RAPPORT DE VÉRIFICATION

(Code du travail : Art R.4226-16)
Rapport de vérification périodique

N° de rapport : 134210191-003-1
Date : 02/04/2025

Lieu d'intervention :
PPR CHU HOPITAL PURPAN
PLACE DU DOCTEUR BAYLAC
31059 TOULOUSE 09

PPR: - NIV -1: - ZONE K: - PPKAC2-Galerie Logistique

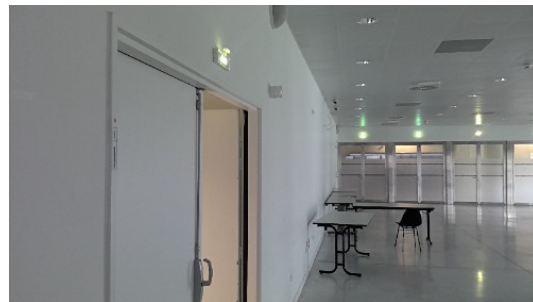
Continuité à la terre inexistante de la masse
(P) A relier au circuit de protection par un conducteur de coloration vert-jaune et de section égale à la section des conducteurs actifs de l'alimentation

➤ Grille de protection Appareil éclairage de sécurité

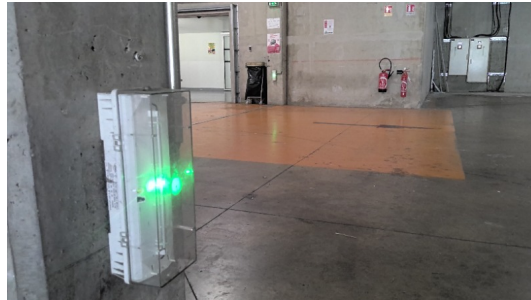
Equipement en mauvais état
(P) Le réparer ou le remplacer

➤ ADO Z1.4

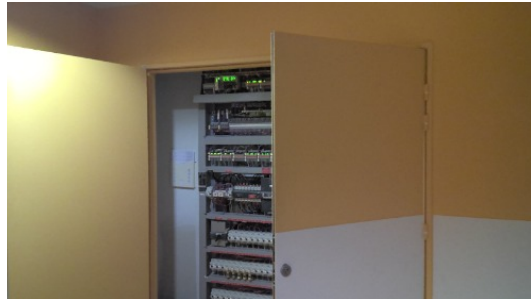
Absence d'identification du local à risques particuliers de chocs électriques.

(P) Apposer une identification permettant d'informer du risque électrique.

➤ Appareil(s) d'éclairage masse inac

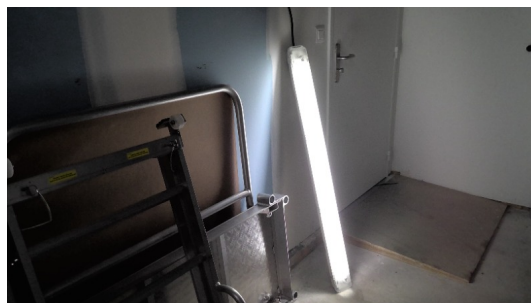
Fixation défectueuse

(P) A refixer durablement

➤ Prise(s) de courant

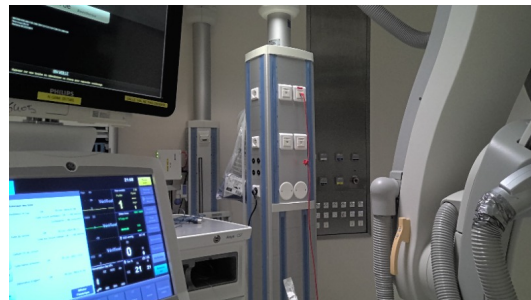
1 prise ondulé et 1 prise blanche sur bras verticale côté gauche

➤ Prise de courant sur bras

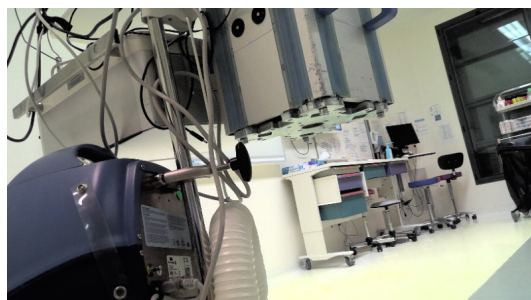
Capot de protection sous le bras côté gauche

➤ Prise de courant sur goulotte

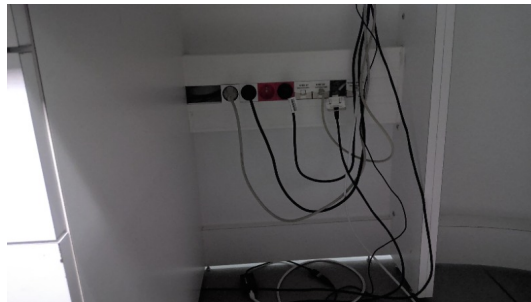
Sous le comptoir accueil surveillance

86
nouvelle observation

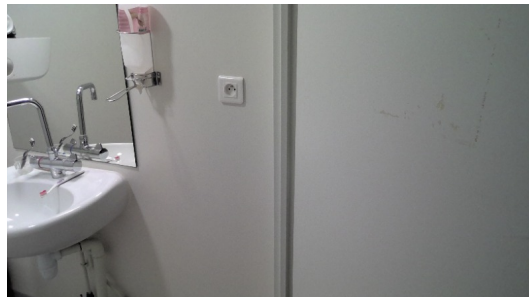
Continuité à la terre inexistante de la masse
(P) Remplacer le câble d'alimentation par un modèle avec conducteur de protection

➤ Prise(s) de courant

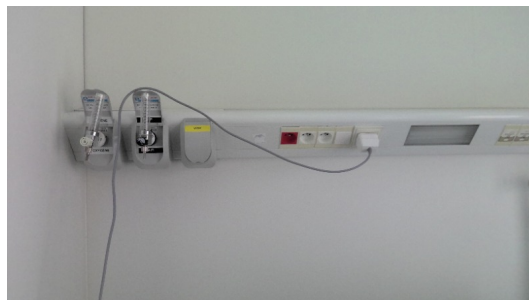
2 prises de courant au dessus du lit
